Impossible de mettre en place le connecteur d'alimentation sur le module de puissance OVC3000 reçu en pièce SAV, - le connecteur ne s'insère pas -

En tant que pièce SAV, le module de puissance OVC3000 est fourni en version 'entièrement équipée'.

1. Emplacement des cosses et du connecteur sur la carte OVC3000.

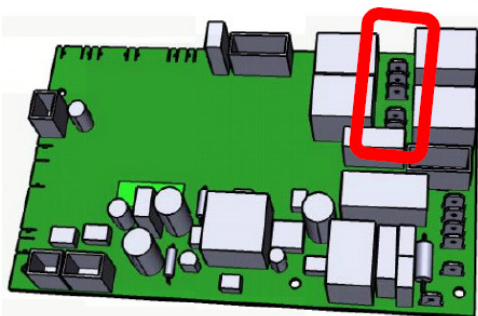
Ce qui signifie que des éléments supplémentaires de cette nouvelle carte n'étaient pas présents sur la carte d'origine de l'appareil. De ce fait, le connecteur d'origine du câblage du four ne s'insère pas sur les cosses d'alimentation de la carte.

Pour savoir si une modification doit être effectuée, vérifiez le connecteur du câblage de l'appareil (figures (2) et (3)) et les cosses présentes sur la carte OVC3000.

(2). Carte OVC3000 **entièrement équipée** d'origine du four à dépanner et connecteur correspondant (5 broches).

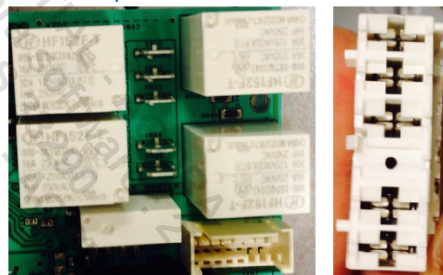
La pièce SAV peut être utilisée sans modification.

(3). Carte OVC3000 **version simplifiée** d'origine du four à dépanner et connecteur correspondant (4 broches).

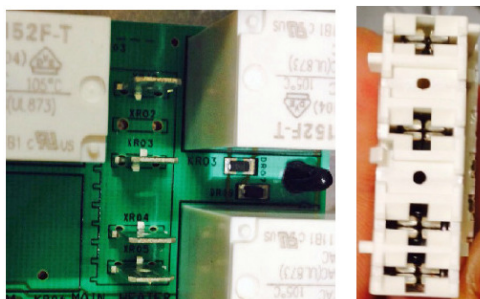
Le remplacement direct n'est pas possible. La modification du connecteur est nécessaire. Pour permettre la connexion, vous devez retirer le logement en plastique empêchant l'insertion de la broche supplémentaire.

(4). Retirez la partie sans cosse qui empêche l'insertion du connecteur.
Veillez à ne pas endommager les parties latérales et les séparateurs entre les broches du connecteur.
